DODATEK Č. 2
KE SMLouvĚ O DíLO
uzavřené dne 18. 4. 2017

ZL č. 15

Název akce: Rekonstrukce vnitřních prostor VUZ Kbely, Hůlkova 305, 19700 Praha

Předmět změny: Doplnění elektro

PŘÍLOHA K OZNÁMENÍ ZMĚNY A ZMĚNOVÉMU LISTU Č. 19 – 2.NP

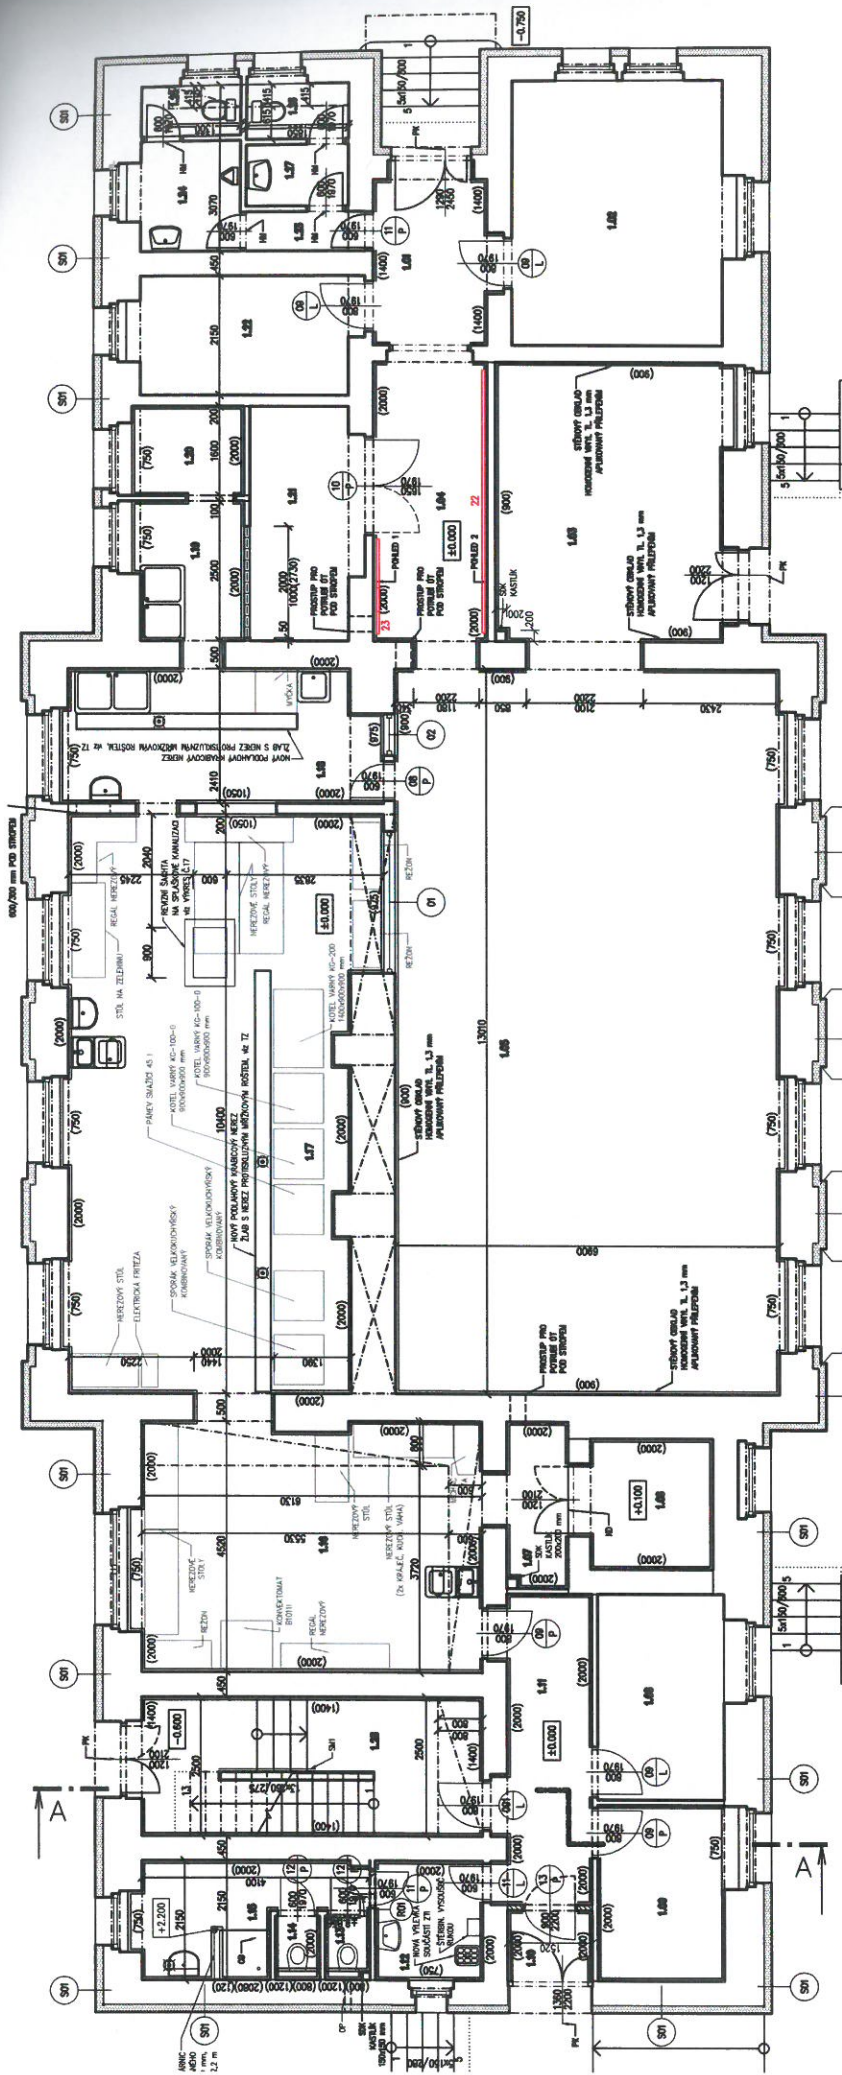
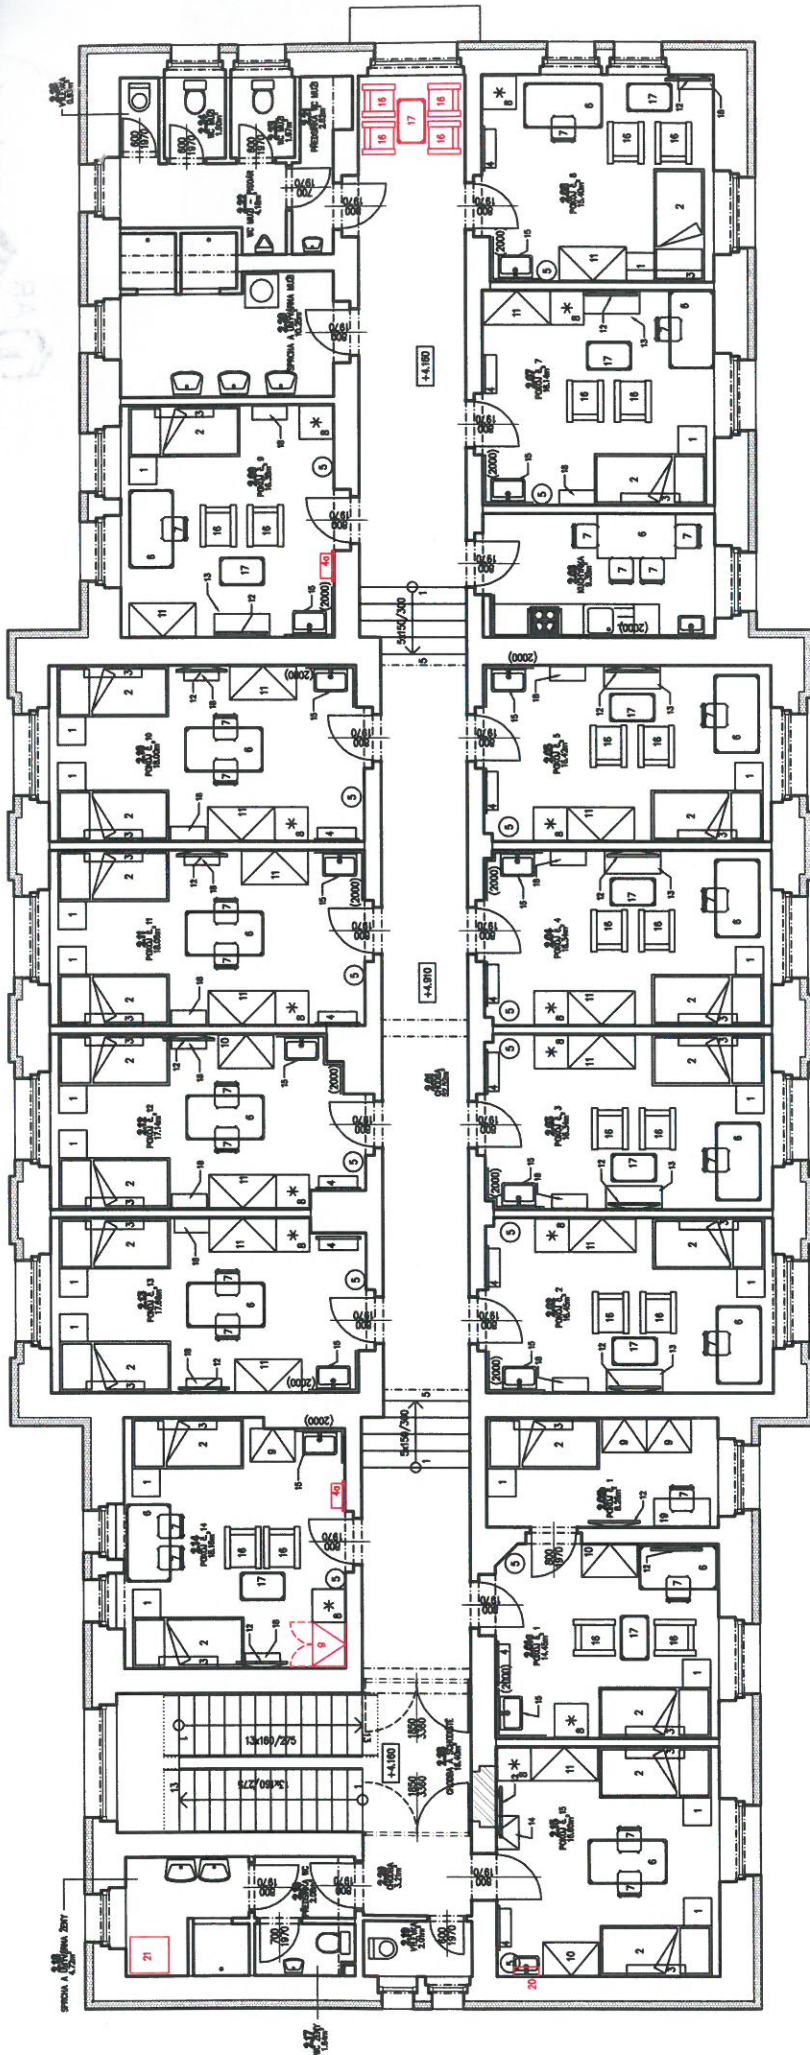
22 VĚŠÁKOVÁ STĚNA DL. 4700 mm, ŠI 1165mm
 23 VĚŠÁKOVÁ STĚNA DL. 1700 mm, ŠI 1165mm

ZMĚNY V NÁBYTKU:
 m.č. 1.04: doplnění věšákových stěn č.22 a 23

Souhlasím s navrženým řešením. Zhotovitel připraví na oznámené změny soupis stavebních prací včetně výkazu výměr v souladu s SOD č. U-0151-00/17 čl. 5.
